Montage von Solaranlagen auf Lawinenverbauungen

**Beurteilung und Empfehlung der Expertenkommission Lawinen und
Steinschlag – EKLS**

6. September 2012 (S. 11-14 ergänzt am 10. Januar 2024)

Bau von Solaranlagen in Lawinenverbauungen

Abb. 1: Technische Vorgaben und Kriterien zur Montage von Solarmodulen auf Lawinenverbauungen

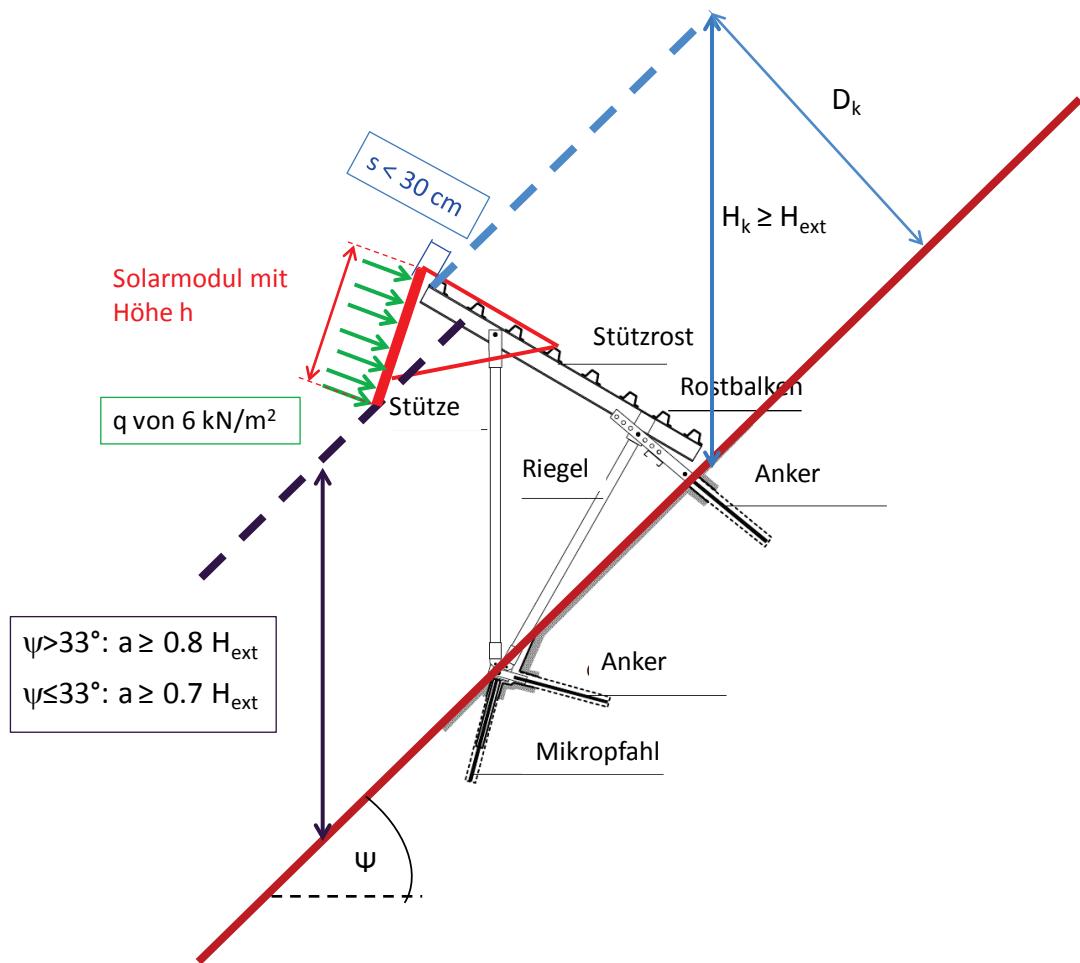
Technische Vorgaben und Kriterien zur Montage von Solaranlagen an Lawinenverbauungen (siehe Abb. 1)

3. Ein Solarmodul darf den Stützrost um nicht mehr als die Distanz s von 30 cm überragen.	<i>Vorgehängte Solarmodule können wie ein zusätzlicher Rostbalken wirken, dessen Belastung bei der Bemessung des Stützwerkes nicht berücksichtigt wurde. Durch die Beschränkung der Distanz, über die der Stützrost verlängert wird, kann die Schadenwahrscheinlichkeit eingeschränkt werden. Die Distanz s von 30 cm entspricht etwas mehr als der typischen Breite eines Rostbalkens.</i>

4. Solarmodule dürfen den Stützrost in vertikaler Richtung nicht überragen.	<i>Wird ein Solarmodul auf dem Stützrost befestigt und überragt es die Rostfläche, muss man damit rechnen, dass dort mehr Schnee abgelagert wird. Das führt zu einer Zusatzbelastung des Stützwerkes, auf die es nicht dimensioniert ist.</i>

5. Ein Solarmodul resp. Anlageteile von Solaranlagen dürfen nicht an den Stützen befestigt werden.	<i>Wie bereits bei Pkt. 1 aufgeführt wurde, ist die Stütze oft von Schäden betroffen. Wenn am Stützwerk ein Solarmodul befestigt wird, ist eine direkte Mehrbelastung der Stütze unbedingt zu vermeiden. An der Stütze befestigte Anlageteile können die Breite und damit die Querbelastung, die auf die Stütze wirkt, vergrössern.</i>

6. Die maximale Höhe h eines Solarmoduls darf nicht grösser sein als 50% der wirksamen Rosthöhe D_k des Stützwerkes.	<i>Bei einem D_k von beispielsweise 3.5 m ist die Höhe eines Solarmoduls auf 1.75 m beschränkt. Durch die Begrenzung der Modulgrösse können die zusätzlichen Einwirkungen auf das Stützwerk (z.B. infolge von Wind) eingeschränkt werden.</i>

7. Ein Solarmodul muss über Sollbruchstellen, die bei einer Flächenlast q von 6 kN/m ² aktiviert werden, am Stützwerk befestigt sein.	<i>Durch eine Sollbruchstelle soll eine mechanische Überlastung des Stützwerkes (z.B. bei einem Lawinenaufprall auf die Solarmodule) und der Solarmodule verhindert werden. Solarmodule sind oft auf eine maximale Flächenlast von 5.4 kN/m² bemessen.</i>

8. Bei einer durchschnittlichen Hangneigung ψ unterhalb des Stützwerkes von mehr als 33° darf der Abstand a zwischen Boden und Unterkante eines Solarmoduls 80% der extremen Schneehöhe H_{ext} nicht unterschreiten. Beträgt die Hangneigung ψ weniger als 33°, darf der Abstand a 70% der extremen Schneehöhe H_{ext} nicht unterschreiten.	<i>Dieses Kriterium bezweckt, ein frühzeitiges Einschneien eines zu tief hängenden Solarmoduls zu verhindern. Dadurch können sowohl Schäden am Stützwerk wie auch am Solarmodul verhindert werden. Da die Grösse des Schneedruckes mit der Hangneigung zunimmt, wurde der Abstand a in Funktion der Hangneigung definiert. Wenn die extreme Schneehöhe H_{ext} (z.B. 429 cm) einer Wiederkehrsdauer von 100 Jahren entspricht, entspricht 80% von H_{ext} (343 cm) einer Wiederkehrsdauer von rund 20 Jahren und 70% von H_{ext} (300 cm) einer Wiederkehrsdauer von rund 5 Jahren.</i>

Abb. 1: «Aufgeständerte» Solaranlagen zwischen Reihen von Stützwerken.

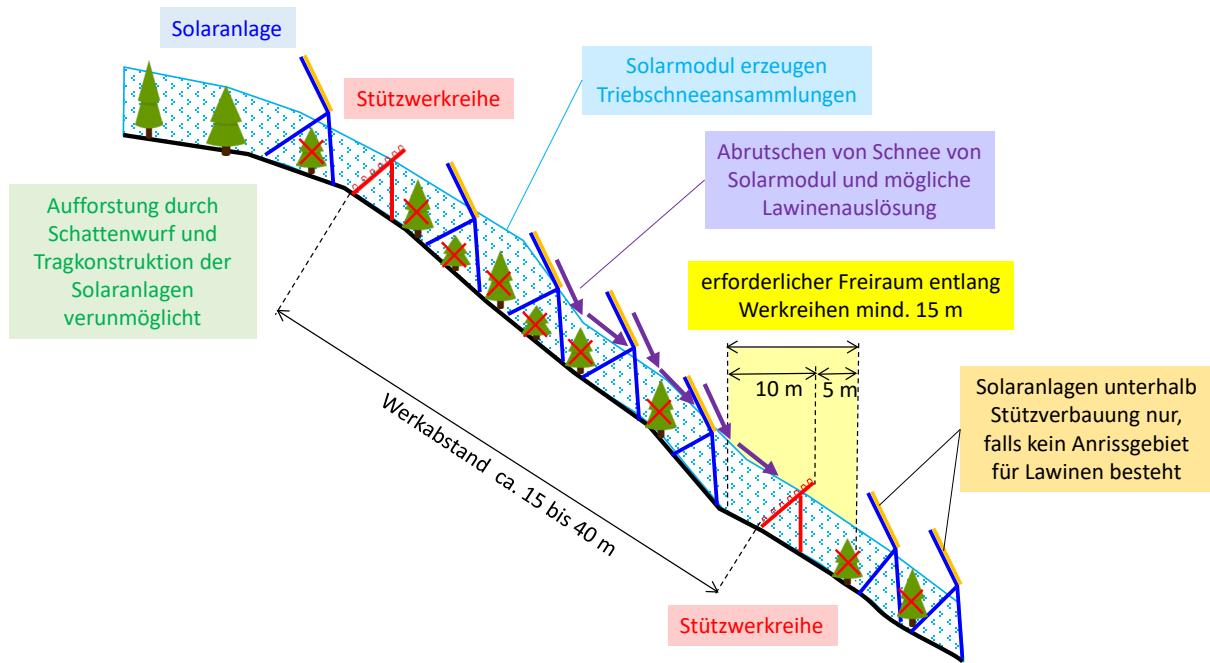
- Werden mehrere Reihen Solarmodule gemäss Variante 1 (Abb. 1) zwischen die Stützwerkreihen gebaut, ist damit zu rechnen, dass sich mehr Schnee ablagert und sich in der Verbauung grössere Schneehöhen ergeben. Dadurch kann die Wirkung der Stützwerke abnehmen, obwohl die Solarmodule eine unregelmässigere Schneedecke und dadurch allenfalls eine Reduktion von grossflächigen Schwachschichten bewirken. Stahlschneebücken oder Schneenetze weisen eine nicht geschlossene Stützfläche auf, um solche Schneeeansammlungen möglichst zu verhindern.

4. Entlang der Werkreihen ist ein 15 m breiter Freiraum (vom oberen Ende des Stützrostes 5 m in Talrichtung und 10 m in Bergrichtung) ohne Solaranlagen vorzusehen (Abb. 1 und 2).	<i>Der jährliche Unterhalt und der allfällige Ersatz von Stützwerken sowie deren Verankerungen darf durch die Solaranlagen nicht verhindert werden (z.B. Ein- und Ausfliegen von Stützwerken oder Ersetzen von gebohrten Ankern).</i>

Abb. 2: Solarmodule, die an Seilen befestigt sind. Die Solaranlagen befinden sich zwischen Reihen von Stützwerken.

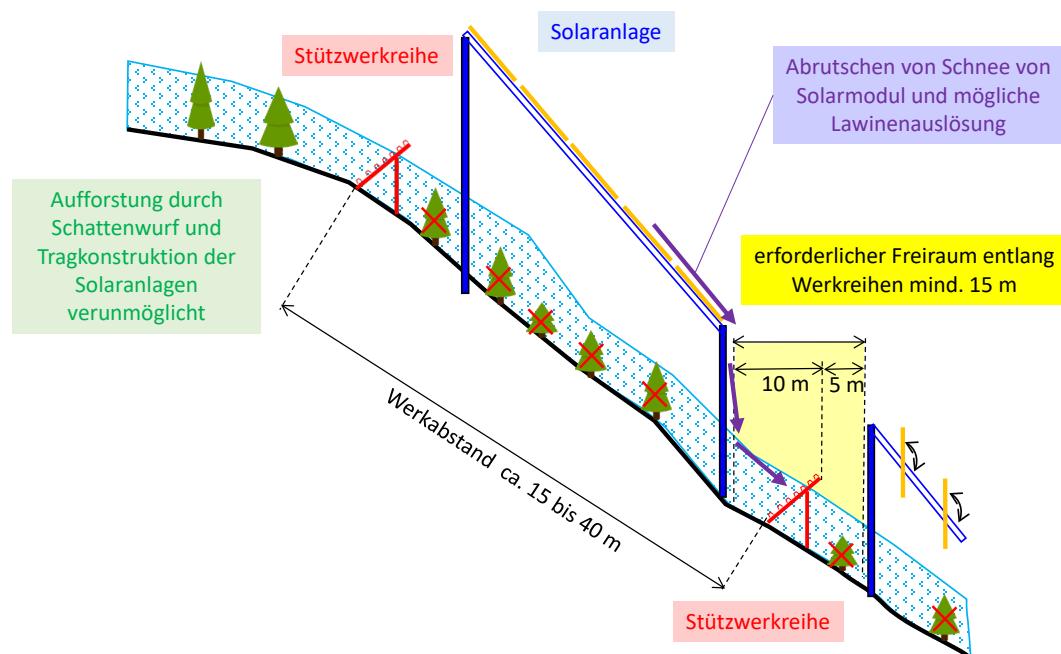
- Nach einem Schneefall bleibt Schnee auf den Solarmodulen liegen, der bei nachfolgender Erwärmung plötzlich abrutschen kann. Der abrutschende Schnee kann Lawinen auslösen, die die Stützwerke auffüllen und überfliessen können. Je grösser die Fallhöhe (insb. Variante 2; Abb. 2) und das Volumen des abrutschenden Schnees ist, desto wahrscheinlicher ist die Auslösung einer Lawine. Solaranlagen zwischen Stützwerkreihen können die Funktionstüchtigkeit einer Verbauung reduzieren.
